Kurz-Gutachten

Sachverständigen-Kurzgutachten

Hallenbad Oppenheim
Rheinstraße 81
55276 Oppenheim

Besichtigung und technische Bewertung der Flachdachkonstruktion und Hinweise zu weiterer Behandlung des Daches.

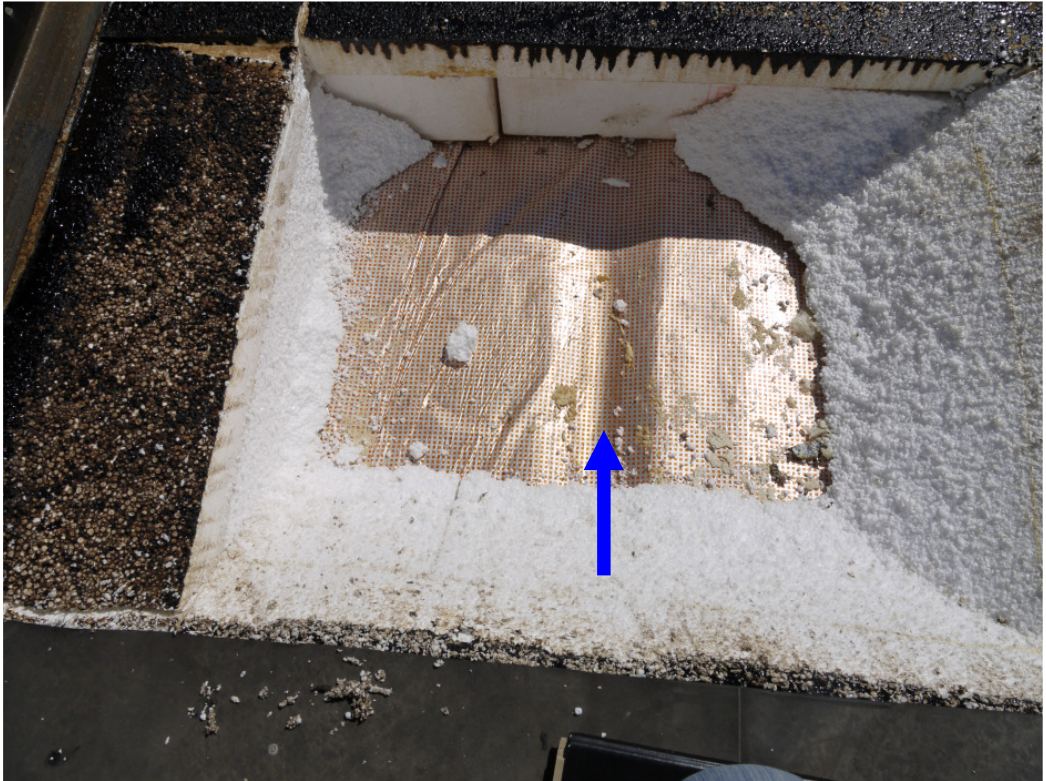
Als Randsicherung der Kunststoffbahn ist ein Verbundblechwinkel eingebaut, das Verbundblech ist jedoch nur mit Nägeln in der hölzernen Attikabekleidung geheftet und die Kunststoffbahn nicht mit dem Verbundblech verschweißt.

Die zu fordernde Randsicherung ist hier nicht hergestellt (gefordert: → verschraubte Blechwinkel und aufgeschweißte Kunststoffbahn).

Attika-Anschluss der Abdichtung

Verbundblechwinkel

Dämmschicht geöffnet, einsteheendes Wasser 11

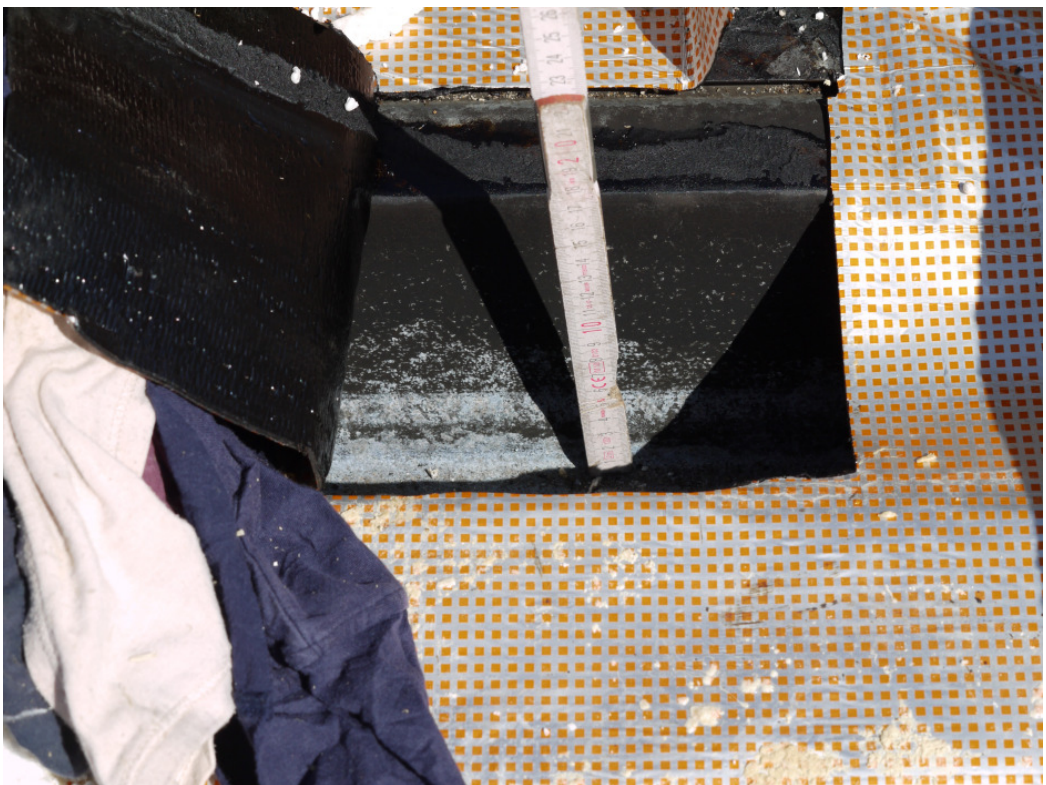
Das auf der Sperrfolie stehende Wasser lässt vermuten, dass auch die Stoßüberlappungen der Sperrfolien nicht luftdicht verklebt sind; Feuchtluft kann auf diese Weise in die Dämmschicht eindringen und dort zu flüssigem Wasser kondensieren. Über offene Überlappungen kann Wasser dann in die Tiefsicken der Trapezprofile einlaufen.

Wasser ~1 cm hoch

Luftoffener Attikaanschluss der Sperrfolie 13

Korrodierte Zinkschutzschicht

Nahezu vollständig hydrolysierte Zinkschicht 15
